改善箇所説明図①

改善箇所説明図②

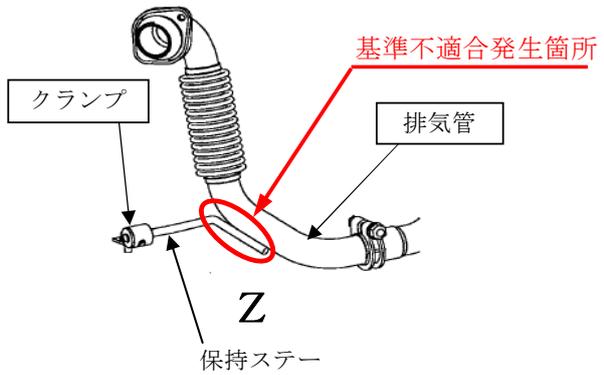
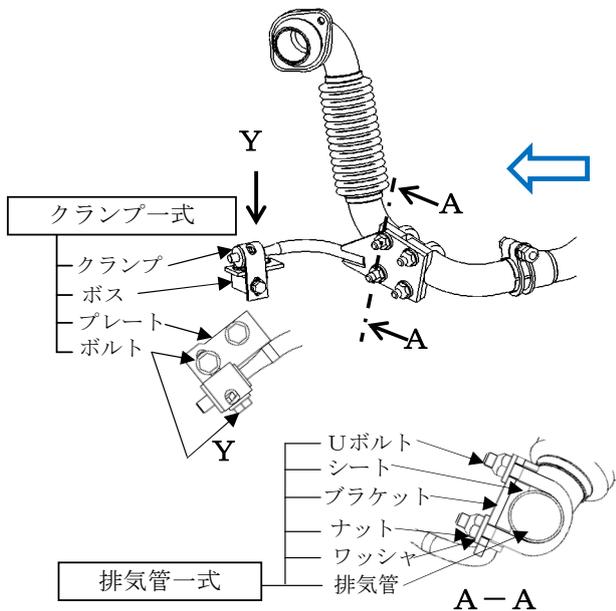
〔原動機と触媒の間の排気管において、固定方法が不適切なため、振動等により排気管の保持ステー溶接部に亀裂が生じるものがある。そのため、排出ガスが外部に漏れるおそれがある。〕

改善措置の内容
全車両、排気管とクランプを対策品一式に交換する。

識別：改善済車両は、クランプの取付け方法の変更により、識別が可能のため特に行わない。

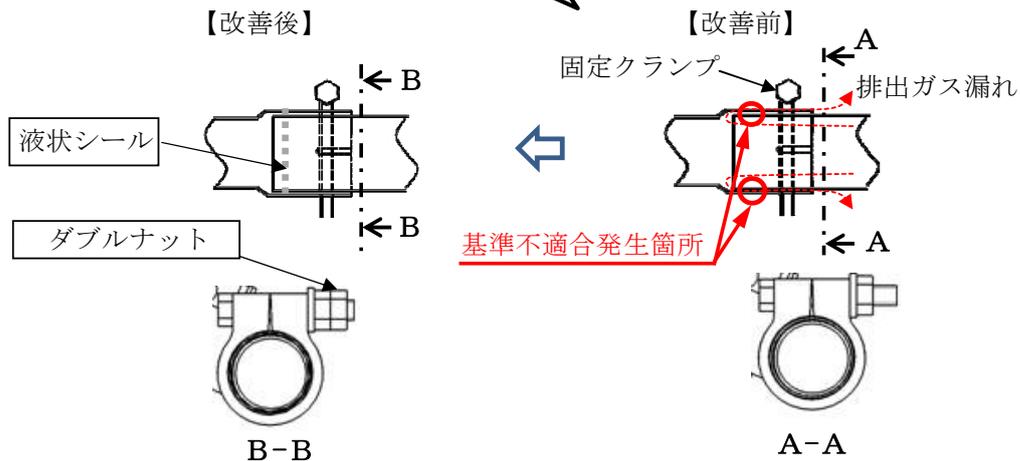
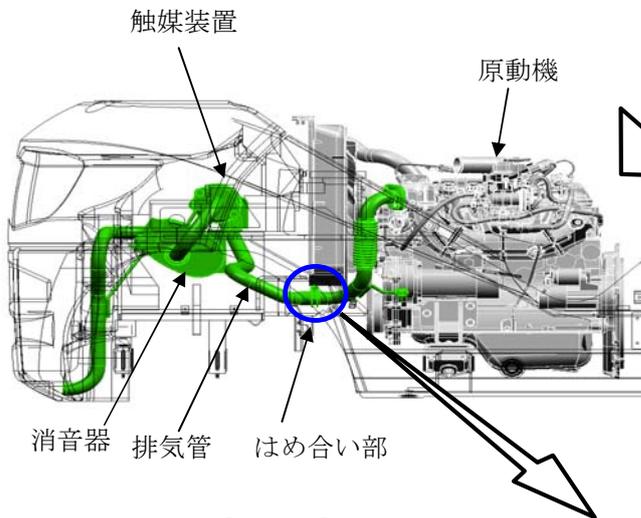
原動機と触媒の間の排気管のはめ合い部において、固定クランプの締め付けトルクが不足しているものや製品のバラつきにより気密性が不足しているものがある。そのため、当該はめ合い部から排出ガスが外部に漏れるおそれがある。

全車両、当該はめ合い部に液状シール剤を塗布し、固定クランプをダブルナットで締め付ける。

識別：排気管クランプ部に白色ペイントを塗布する。
